Reykjavík, 19. september 2024

Engihlíð 6-8 – Fyrirspurn (USK24090008)

Á embættisafgreiðslufundi skipulagsfulltrúa 5. september 2024 var lögð fram fyrirspurn Gunnars Loga Gunnarssonar, dags. 2. september 2024, ásamt greinargerð, dags. 2. september 2024, um að koma fyrir lyftustokki á norðurhlíð hússins á lóð nr. 6-8 við Engihlíð. Fyrirspurninni var vísað til umsagnar verkefnastjóra og er nú lögð fram að nýju ásamt umsögn skipulagsfulltrúa, dags. 19. september 2024.

Uppdráttur sem fylgir fyrirspurn

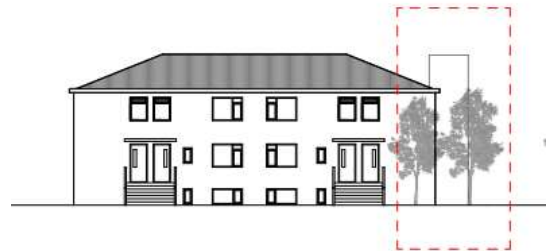
Óskað er eftir afstöðu skipulagsfulltrúa til hugmynda um að koma fyrir lyftustokki við norðurgafli hússins til þess að bæta aðgengi allra í leikskólanum Sóhlíð sem Reykjavíkurborg rekur í húsinu.

Í ljósi ofangreinds tekur skipulagsfulltrúi jákvætt í að þróaðar séu hugmyndir að utanáliggjandi lyftu við norðurhlið hússins. Þó er lögð höfuðáhersla á að útfærsla og hönnun lyftustokksins raski sem minnst ásýnd og byggingarstíl núverandi húss og taki mið af mannvirkjaskilmálum hverfisskipulags sem við geta átt, m.a. um útlitsbreytingar og viðhald og þakgerð. Fyrirhugaður stokkur þarf að rúmast innan byggingarreits og lágmarka þarf skuggavarp á nágrannalóð eins og kostur er.

- Jákvætt er tekið í fyrirspurnina en lögð áhersla á að útfærsla og hönnun taki mið af byggingarstíl núverandi húss og skilmálum hverfisskipulags.
